DODATEK č. 1 KE SMLouvĚ O DíLO

„Oprava chodníků v ul. Krásnostudenecká, Žatecká, Lounská, Bílinská“

ZMĚNOVÝ LIST

ZMĚNOVÝ LIST Č. 1

Změna během výstavby č. 3:

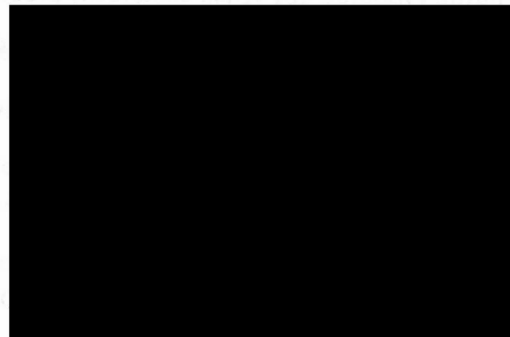
Z důvodu koordinace s investiční akcí SVS a.s. v ul. Krásnostudenecká a zajištění celistvosti obnovy asfaltového povrchu silnice je nezbytné upravit rozsah prací na chodníku dle místního šetření.

Vliv na dobu výstavby + 5 dní
